ENQUÊTE PUBLIQUE

**demande d'autorisation environnementale
d'exploiter une installation terrestre de production
d'électricité à partir de l'énergie mécanique du vent**

**regroupant
six aérogénérateurs et deux postes de livraison
sur le territoire de la commune de Bernot,
département de l'Aisne.**

RAPPORT D'ENQUÊTE

Remarque DREAL n°01

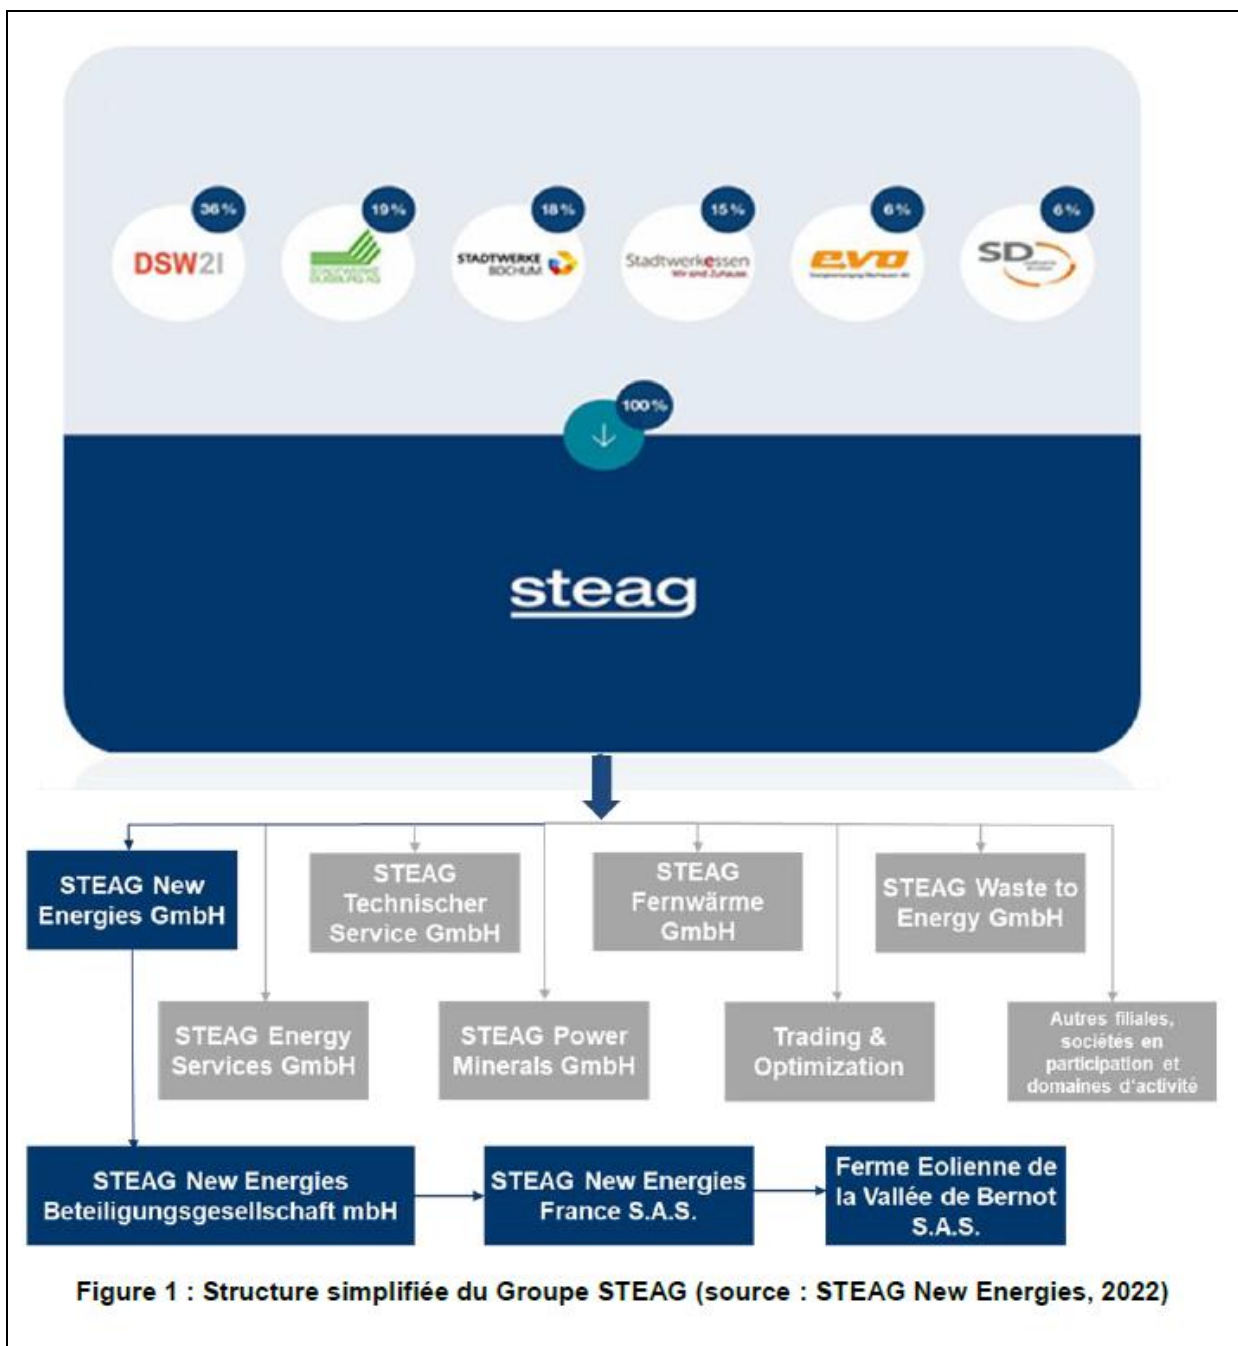
"En page 12, il convient de préciser le lien entre STEAG New Energies GmbH et STEAG New Energies France SA."

"Ce point a été modifié dans les différents volets du Dossier de Demande d'Autorisation Environnementale.

Remarque DREAL n°05

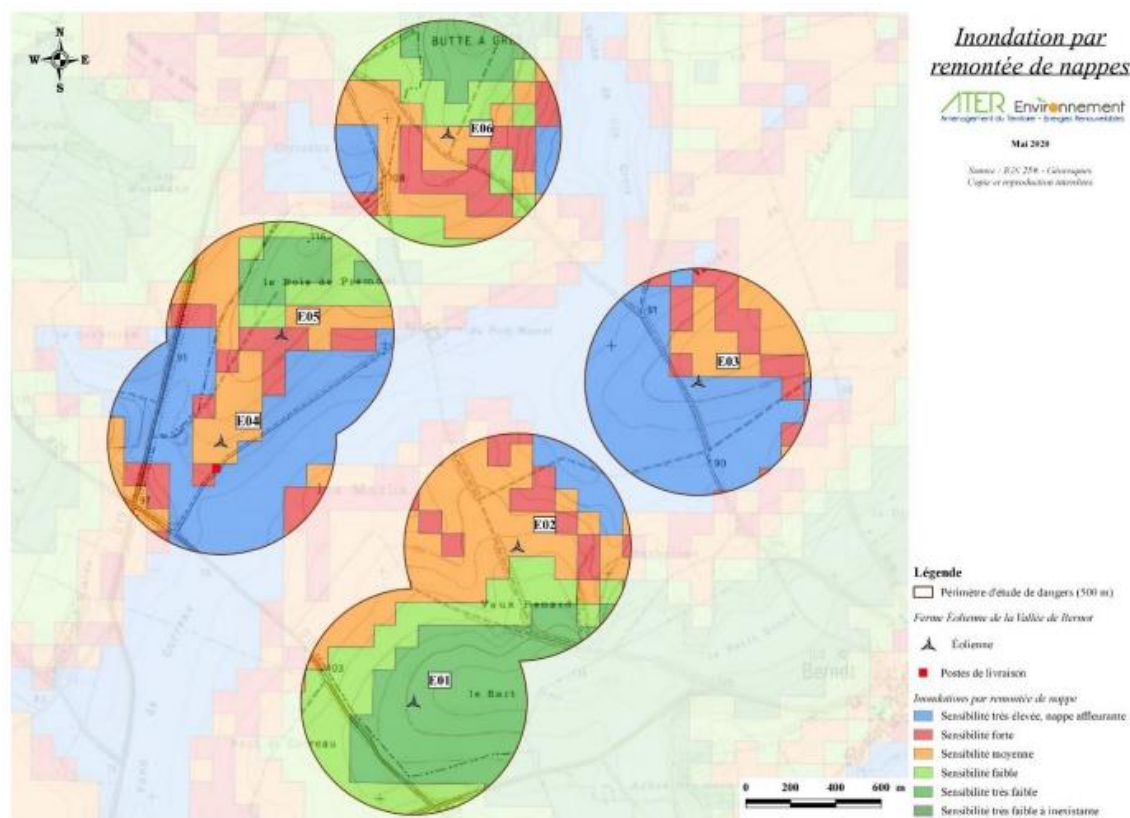
"En page 23, il apparaît que les éoliennes 2 à 6 sont situées dans des zones de sensibilité moyenne à très élevée aux risques d'inondations par remontée de nappe.
Quelles sont les mesures prises à cet effet ?"

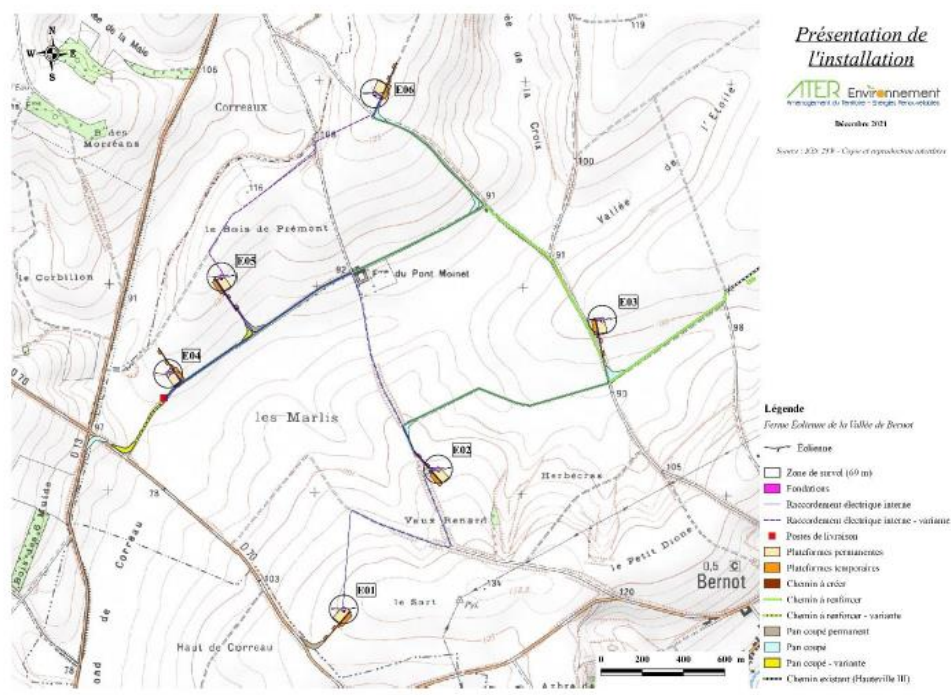
Un état des lieux contradictoire des chaussées et des accotements empruntés devra être établi, avant et après la construction des éoliennes, tous travaux préparatoires ou de réparation de ces voies devant être pris en charge par le maître d'ouvrage du parc éolien."

"Suite au retour de la Direction Départementale des Territoires, les chemins d'accès vers la Ferme Éolienne de la Vallée de Bernot ont été revus et deux nouvelles variantes ont été étudiées. Elles sont présentées sur la carte ci-après. Aucun des chemins d'accès ne donne sur la route départementale 13.

Par ailleurs, l'une des solutions étudiées se raccorde sur les chemins existants créés pour le parc éolien de Hauteville III.

Carte 4 : Hypothèse initiale de raccordement

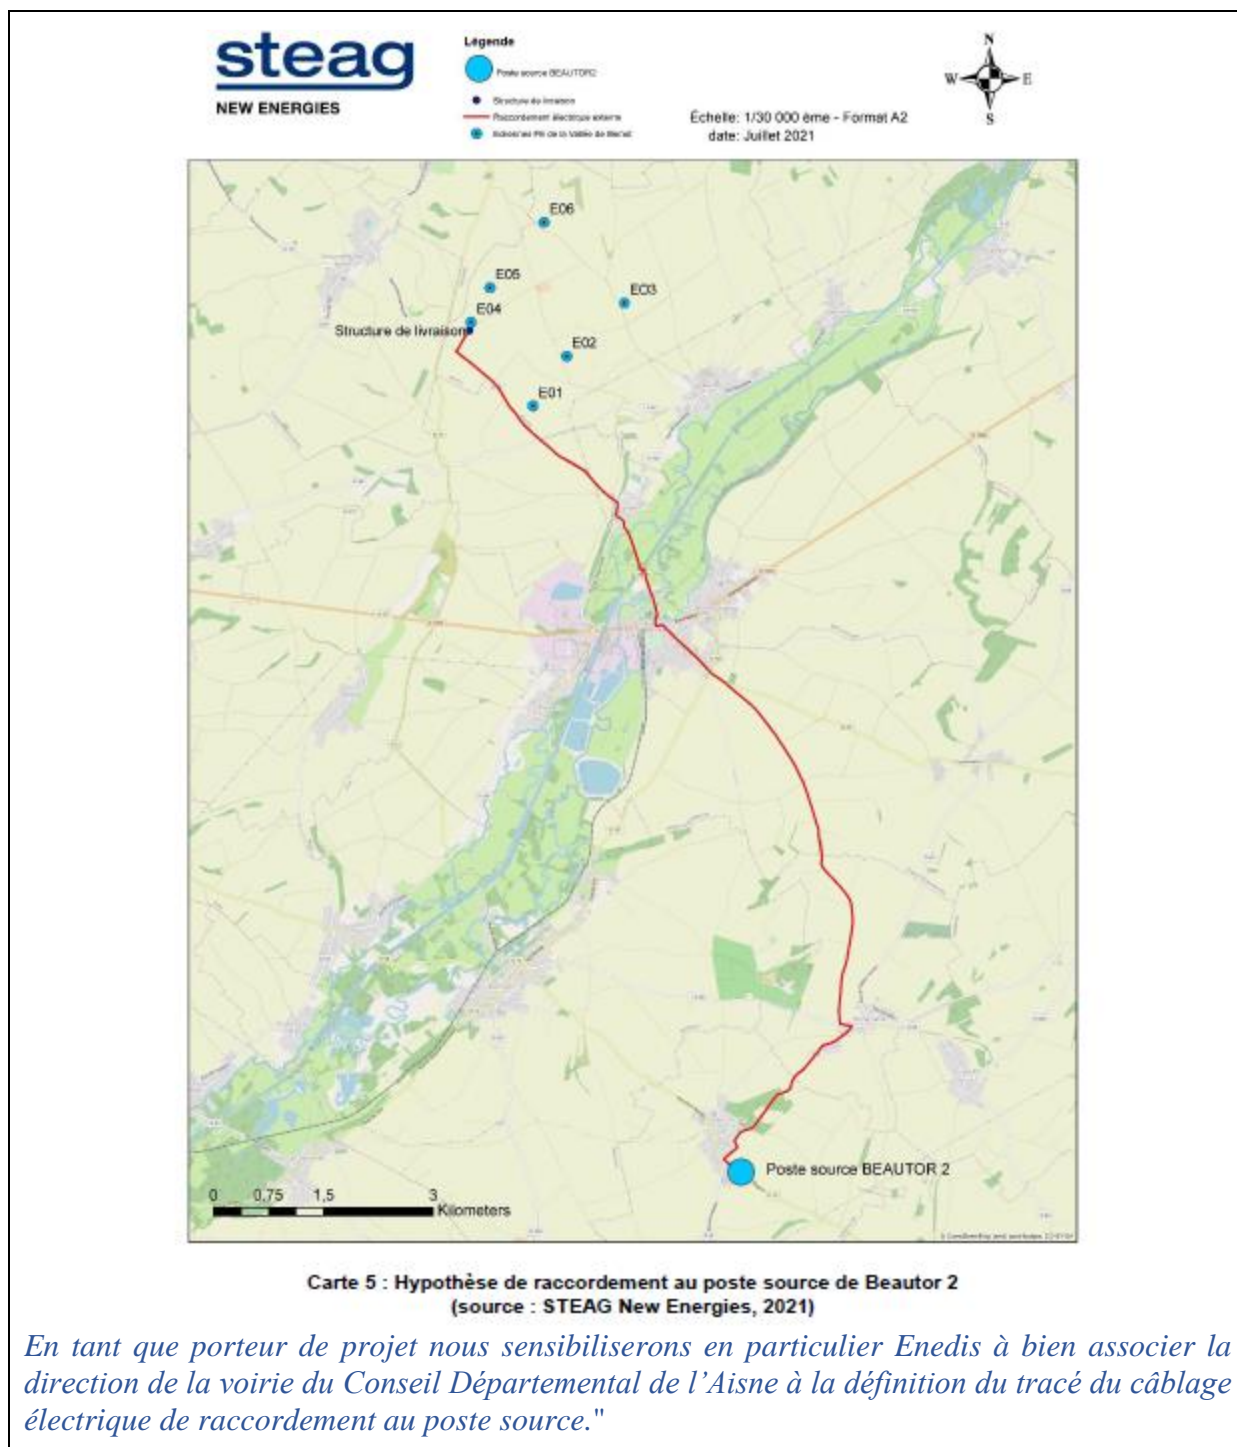
En ce qui concerne le raccordement électrique externe, le pétitionnaire évoque les postes sources de Villers-le-Sec ou de Setier.

Mes services ne sauraient en conséquence garantir que l'occupation actuelle des accotements des RD26 et 698 permettra d'accepter la mise en souterrain d'une ligne à 20 000 Volts dans les emprises du domaine public routier départemental. Il est par conséquent impératif qu'ils soient associés à la définition du tracé du câblage électrique afin d'évaluer les éventuels impacts sur le réseau routier départemental."

"Dans un premier temps, le porteur de projet tient à rappeler que la définition du tracé définitif et la réalisation des travaux de raccordement sont du ressort du gestionnaire de réseau (RTE/ENEDIS) et est à la charge financière du porteur de projet.

Toutefois, suite à la prise de contact en juillet 2021 avec le gestionnaire ENEDIS, le raccordement est désormais envisagé sur le poste source de BEAUTOR 2, situé sur la commune de Villers-le-Sec.

Un nouveau tracé de raccordement a donc été étudié, en se basant sur les hypothèses suivantes.

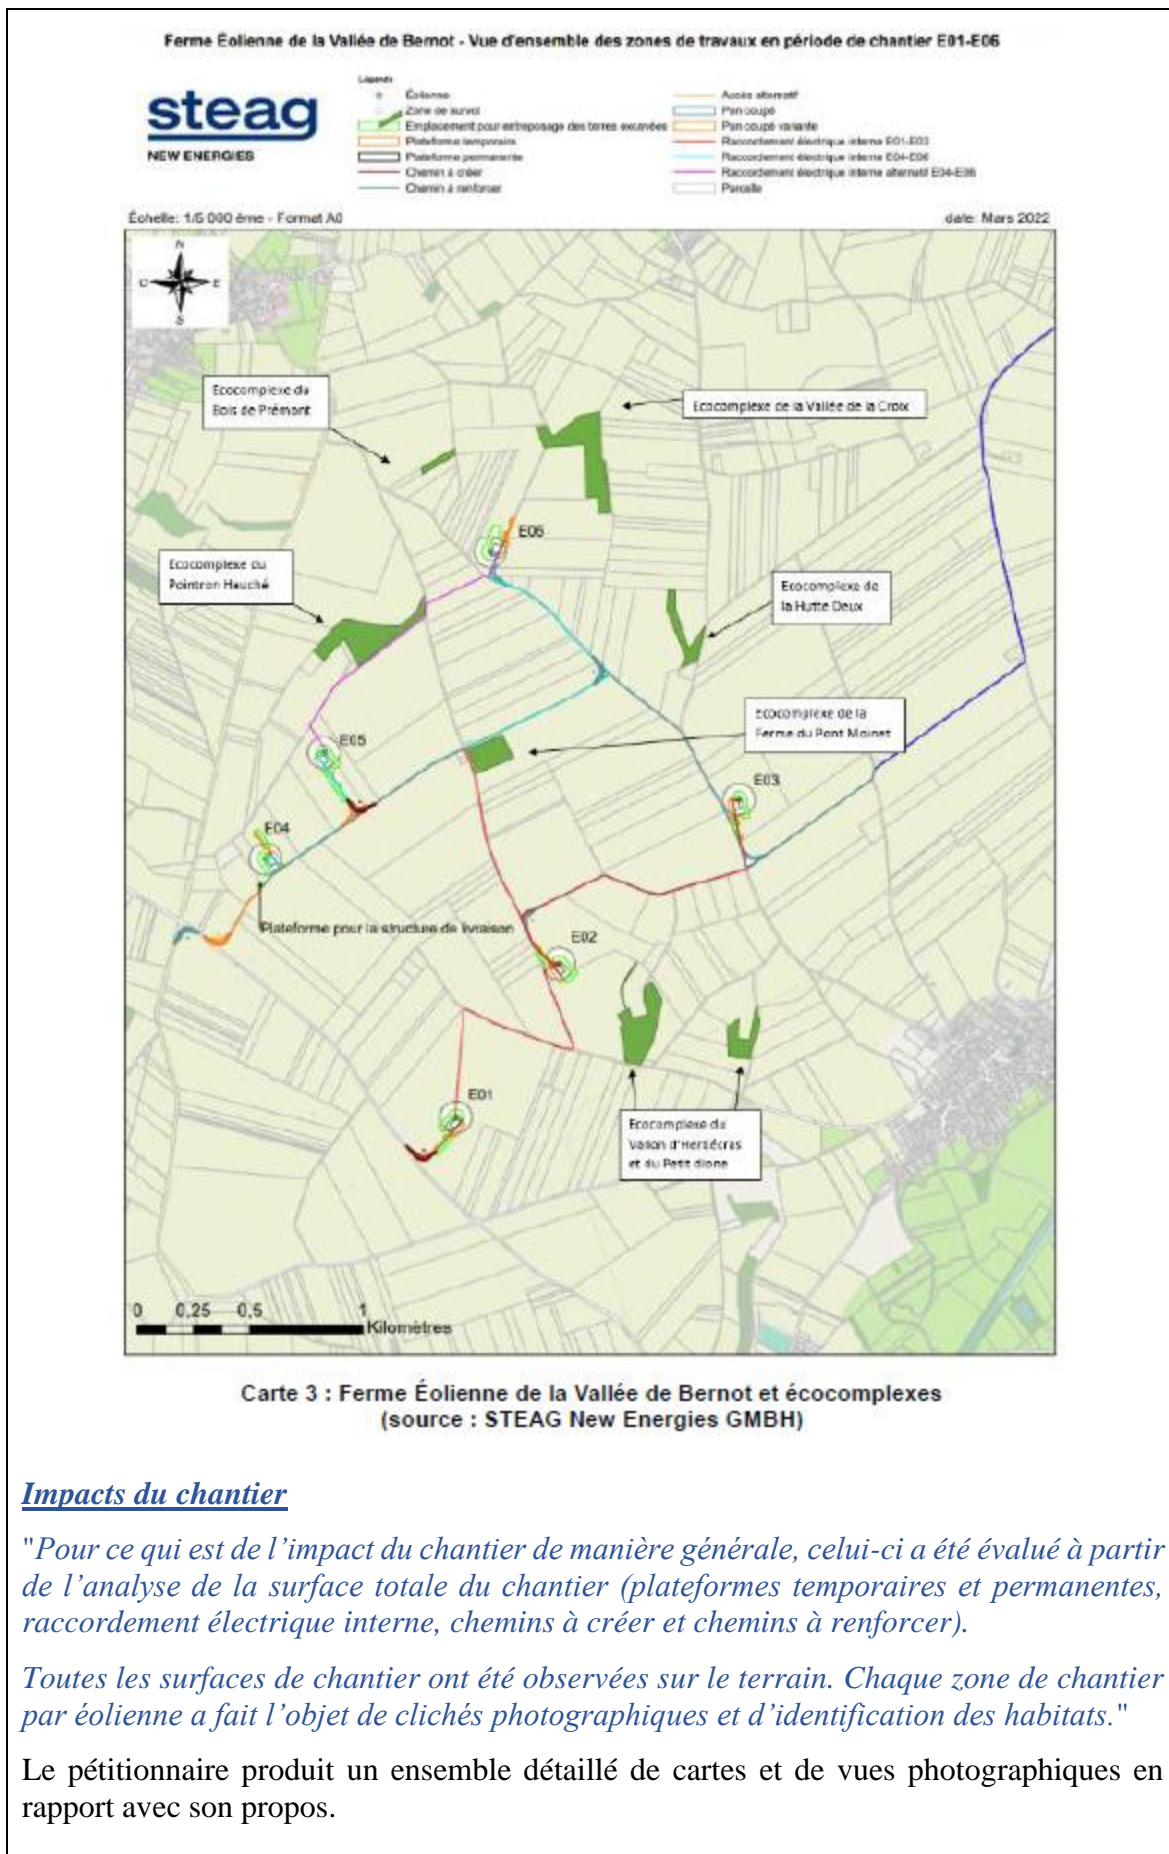
"Pour faciliter l'analyse et la lecture des impacts, l'autorité environnementale recommande de joindre une cartographie superposant l'implantation des éoliennes et des aménagements connexes (postes de livraison, voies d'accès, câbles de liaisons électriques à créer) aux habitats naturels et à la flore."

"La carte suivante présente l'implantation des éoliennes et des aménagements connexes par rapports aux éco complexes recensés.

Pour rappel, comme précisé dans l'expertise écologique, hormis le développement des friches sur les bermes et les talus des chemins agricoles (les seules infrastructures routières de la zone d'implantation potentielle), la végétation s'établit dans des zones très bien délimitées qui ont été définies comme "éco complexes" en raison de la diversité des habitats qui les compose.

Cinq éco complexes de surfaces différentes ont été définis.

Ils sont composés de 9 types d'habitats.
